**MINISTÉRIO DO MEIO AMBIENTE E MUDANÇA DO CLIMA**  
**INSTITUTO CHICO MENDES DE CONSERVAÇÃO DA BIODIVERSIDADE**  
**COORDENAÇÃO DE MANIFESTAÇÃO PARA O LICENCIAMENTO AMBIENTAL**  
EQSW 103/104, Bloco "C", Complexo Administrativo - Setor Sudoeste - Bairro Setor Sudoeste - Brasília - CEP 70670350  
Telefone:

Parecer SEI nº 3/2024-COMALI/CGIMP/DIBIO/ICMBio

**Número do Processo:** 02070.008122/2024-21

EMENTA: Autorização para o Licenciamento Ambiental da Rodovia MT-251 trecho Portão do Inferno - dentro do Parque Nacional da Chapada dos Guimarães.

Figura 1: Croqui do retaludamento.

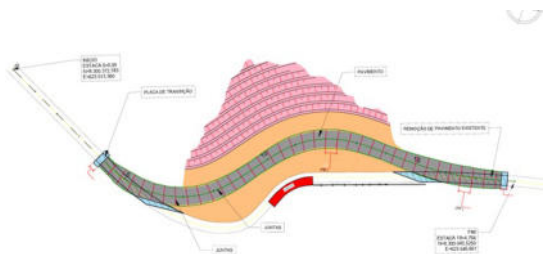
4.27. O projeto proposto pela Secretaria de Estado de Infraestrutura e Logística (SINFRA/MT) visa o corte do morro do Portão do Inferno, junto à rodovia e a reconfiguração do talude acima do atual viaduto para assegurar sua estabilidade e minimizar o risco de desprendimento de blocos rochosos (Figura 1). As soluções de engenharia envolvem estruturas de contenção, revegetação do maciço e um sistema de drenagem especializado para desviar as águas das áreas críticas.

Figura 3: Mapa com as áreas de apoio propostas.

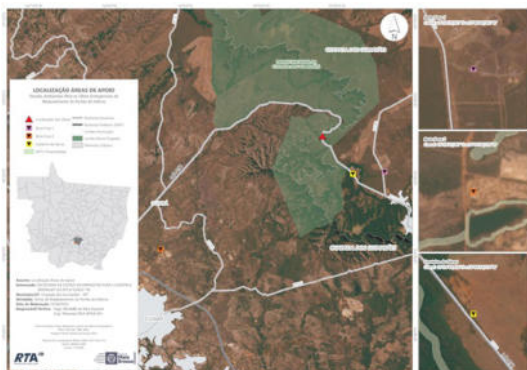
4.37. Propõe-se que a área do canteiro esteja localizada a 270 metros de distância da Área de Preservação Permanente (APP). A instalação do canteiro visa facilitar o deslocamento dos colaboradores e dos maquinários, garantindo segurança e eficiência no transporte de bens e produtos.

Figura 4: Proposta de traçado para a estrada de serviço.

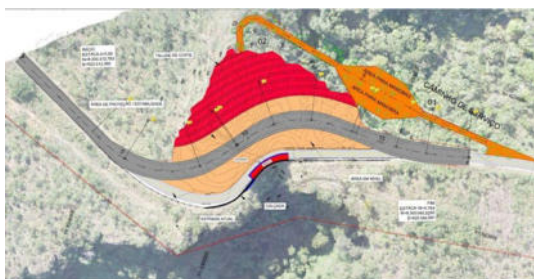
4.38. Para a execução das obras emergenciais de retaludamento no Portão do Inferno, o empreendedor propõe implantar um caminho de serviço temporário. Este caminho permitirá o tráfego de veículos e equipamentos essenciais para a obra, garantindo acesso às frentes de serviço. O caminho deve ser adequadamente desenvolvido, com rampas e drenagem suficientes para permitir o uso dos equipamentos de terraplanagem, que incluem escavadeiras, caminhões basculantes, trator de esteira, motoniveladora e retroescavadeiras.

4.39. Para a infraestrutura do caminho de serviço, será destinada uma área de 3.031 m<sup>2</sup>, equipada com containers para escritórios de apoio, sanitários e tendas para os trabalhadores. A construção, no traçado proposto, implicará na retirada de 17 árvores de grande porte e 39 de pequeno porte.

4.40. Considerando o fato de que os arqueólogos contratados pelo empreendedor, cujos trabalhos são supervisionados pelo Iphan, estão a realizar as pesquisas arqueológicas no local, a manifestação do ICMBio sobre as obras relacionadas ao retaludamento, e, neste caso específico, sobre o traçado da estrada de serviço, ficará condicionada à autorização do Iphan.

Figura 13. Aspecto geral do Portão do Inferno com a nova pista e a borda do retaludamento (Fonte: SINFRA/MT).

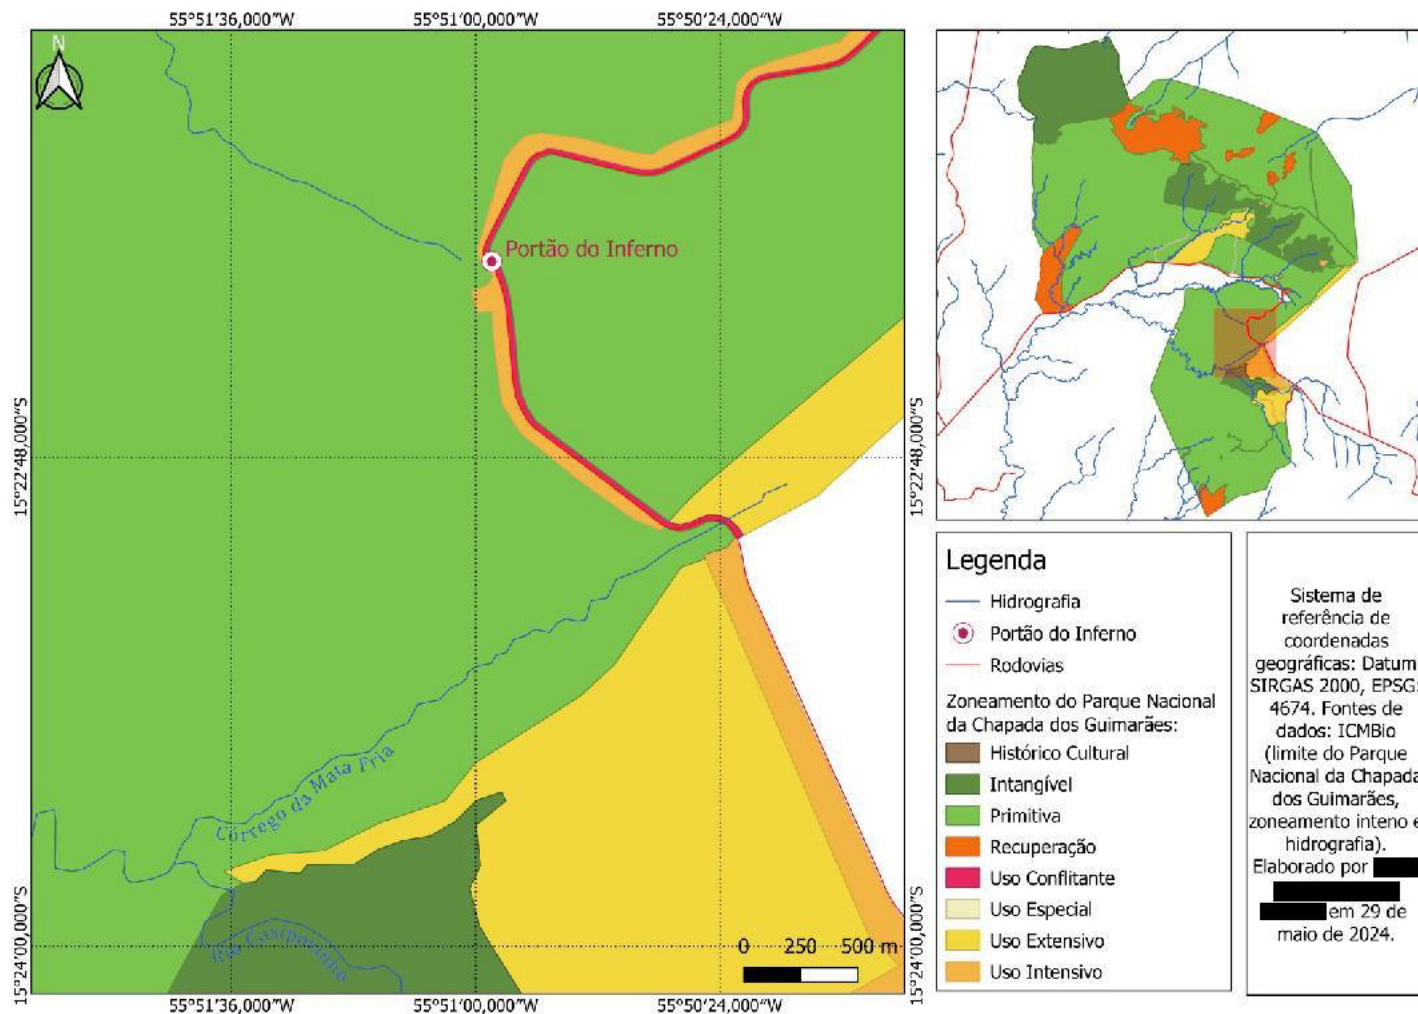
4.62. Com as obras, o aspecto geral da paisagem do Portão do Inferno resultará no afastamento da pista de rolagem de veículos da borda da ruptura do relevo para a porção leste da rodovia, conforme a figura 13, contemplando a abordagem de segurança de tráfego. A figura 14 apresenta o aspecto geral da encosta, destacando a paisagem atual e a perspectiva da paisagem após a execução da obra de retaludamento. As obras adentrarão as zonas de uso conflitante e primitiva no local.
